SEGALAZIONI - PROPOSTE DI VARIANTE AL PIANO AMBIENTALE DEI COLLI EUGANEI PERIMETRAZIONE DELLA ZUC SUL TERRITORIO DI BAONE Calaone – via Salarola

GIUGNO 2020

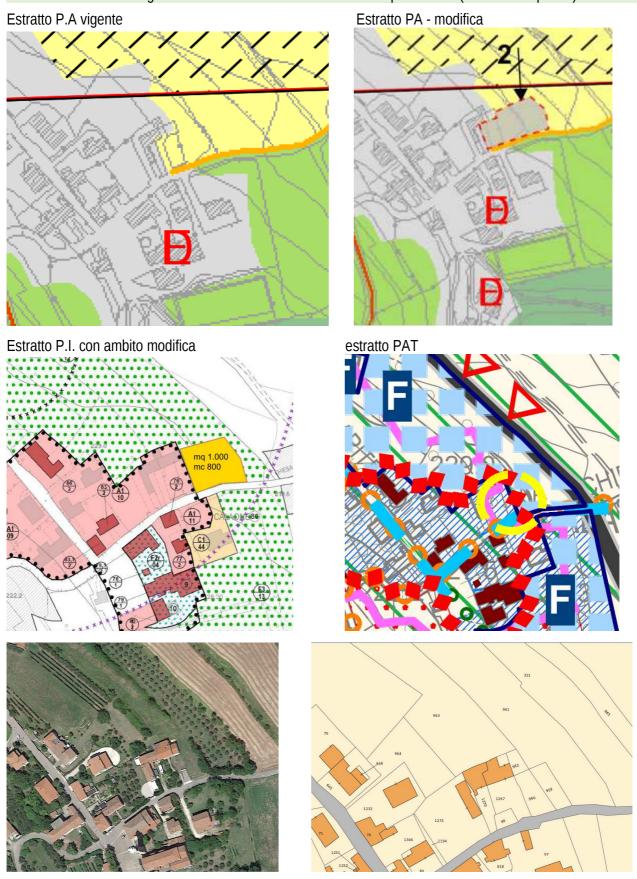
Riconoscimento ambito già interno al centro strorico e lotto di completamento (mc 800 – mq 1000)

In merito si richiama che l'area in oggetto era stata in passato oggetto di contenzioso in quanto il PRG del 1992 vi prevedeva una zona di espansione (C2/8), lievemente ridimensionata con variante al PRG del 1997

ma successivamente non recepita dal Piano Ambientale del 1998 aspetto per cui era stato prodotto anche un ricorso al TAR il cui esito aveva semplicemente ribadito l'insindacabile "discrezionalità" del P.A..

Oggi la proposta viene profondamente ridimensionata, riconducendosi ad un lotto singolo a carattere famigliare che appare coerente con il tessuto insediativo specifico di cui può costituire un semplice completamento.

Va infine richiamato che il P.I. vigente classifica parte dell'area come zona a servizi (verde pubblico, non attuato) e che con la modalità già sperimentata dell'accordo pubblico-privato il Comune potrà trovarsi in condizione di realizzare percorsi perequativi per la effettiva realizzazione di alcune previsioni pubbliche nell'ambito.
